Aanvraagnummer	7951621
Aanvraagnaam	Restauratie tuinmuur Rust en Vreugd
Uw referentiecode	2023/RV/Tuinmuur/530415
Ingediend op	20-07-2023
Soort procedure	Onbekend
Projectomschrijving	Restauratie van de bestaande tuinmuur op landgoed Rust en Vreugd
Opmerking	-
Gefaseerd	Nee
Blokkerende onderdelen weglaten	Nee
Kosten openbaar maken	Nee
Bijlagen die later komen	Het betreft een vrij eenvoudige tuinmuur en geen gebouw of woning. Het monument wordt ook niet verplaatst, maar blijft op de exacte locatie staan.
Bijlagen n.v.t. of al bekend	Overige gegevens veiligheid Bestemmingsplan, beheersverordening en bouwverordening complexere bouwwerken Installaties complexere bouwwerken Gelijkwaardigheid Welstand Energiezuinigheid en milieu Kwaliteitsverklaringen Constructieve veiligheid complexere bouwwerken Brandveiligheid Bruikbaarheid bouwwerk Gegevens tunnelveiligheid Gezondheid complexere bouwwerken Gegevens en bescheiden over veiligheid en het voorkomen van hinder t.b.v. bouwwerkzaamheden Gegevens verplaatsen monument

Inspectierapport Buitenplaats Rust en Vreugd - Wassenaar Tuinmuur

Datum 24 november 2023
Betreft Wabo advies omgevingsvergunning rijksmonument

Naam Tuinmuur Rust en Vreugd
Adr

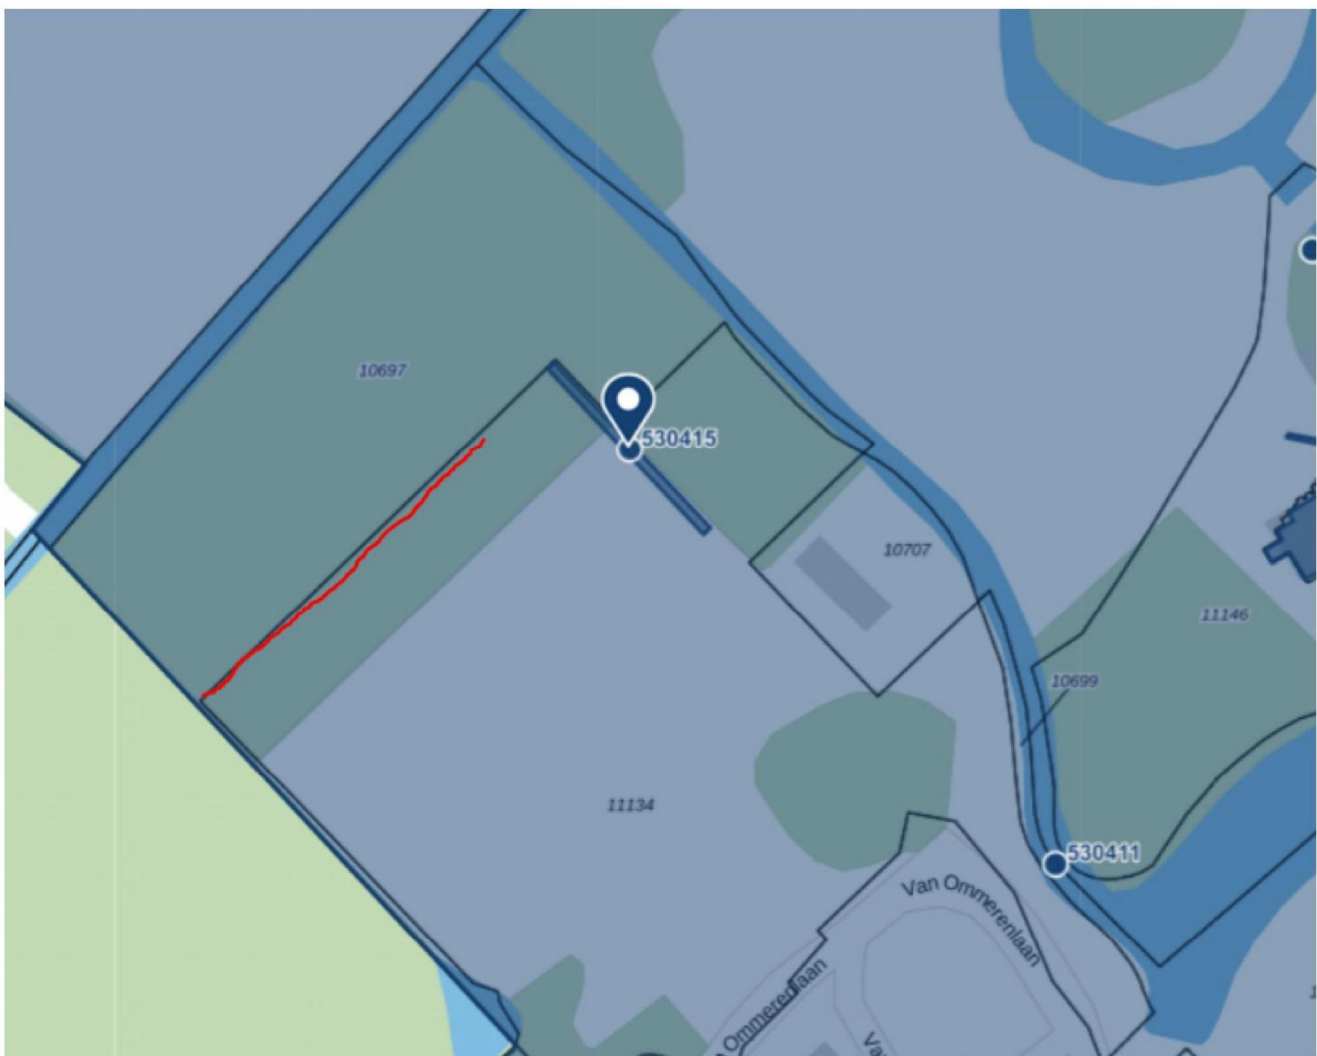
Op zich een keurig uitgewerkt plan. Maar ik heb er nog wel een vraag bij. In de stukken zie ik dat een deel van de tuinmuur nu bestaat uit betonschotten. Onderdeel van het plan is om dit betonschotten deel af te breken en ter plaatse een nieuw opgetrokken bakstenen muur te maken conform het andere deel van de muur dat wel uit baksteen met poeren bestaat.

Ik mis een beetje de context van de aanvraag. Want bestaat nu een deel van de muur uit betonschotten en van wanneer dateren die betonschotten? En hebben deze betonschotten enige cultuurhistorische waarde?

Ik heb in ons archief achtergrondinformatie over dit deel van het park Rust en Vreugd geraadpleegd. Mijn vermoeden is dat een deel van de muur is afgebroken ten behoeve van de villa Margaretha maar dat weet ik niet zeker.

Ook zie ik trouwens dat in ons eigen kaartstelsel de muur verkeerd is ingetekend (zie de donkerblauwe lijn op onderstaand kaartje). Dat wil ik graag corrigeren.

Met een rood lijntje heb ik aangegeven wat volgens mij de juiste locatie is. Klopt dat?

De bestaande tuinmuur dateert uit ca 1850. Daarachter bevonden zich een vijvertje (ca 1850), een volière (ca 1850) en een manegegebouw (ca 1850) [Bron R&V Onderzoek en Waardestelling; [redacted] hierna [redacted]. Na het afbreken van de manege is omstreeks 1930 de betonnen muur gebouwd. In eerste instantie ter bescherming van de toenmalige (moes)tuin (1929) [bron: [redacted] en later als ondersteuning van de kweekkassen (1950?) die in 2015 zijn verwijderd. Villa Margaretha dateert uit 1975. Tussen villa Margaretha en de huidige ingang heeft een menagerie (ca 1850) [Bron: [redacted] gestaan voor een verzameling exotische dieren dat omstreeks (1930?) is afgebroken. Op deze locatie bevindt ook een bakstenen muur, vermoedelijk destijds ter afscherming van de menagerie en thans de privé tuin van villa Margaretha. De betonschotten hebben geen cultuurhistorische waarde. Het is een goedkope en pragmatische oplossing voor de bevestiging van de kassen voor het kweken van groenten en later tuinplanten. De kassen zijn in 2015 afgebroken en afgevoerd. De vrijgekomen betonnen muur is toen uit het gezicht gehaald door ervoor een bladerhoudende beukenhaag te plaatsen en de muur te laten begroeien met klimop om de aanwezige betonrot en de gebrekkige toestand te maskeren.

Dat klopt, dit is mogelijk gedaan om ruimte te maken voor de bouw van villa Margaretha

De rode lijn is correct. De blauwe lijn is ook een muur van betondelen, overgroeid met klimop
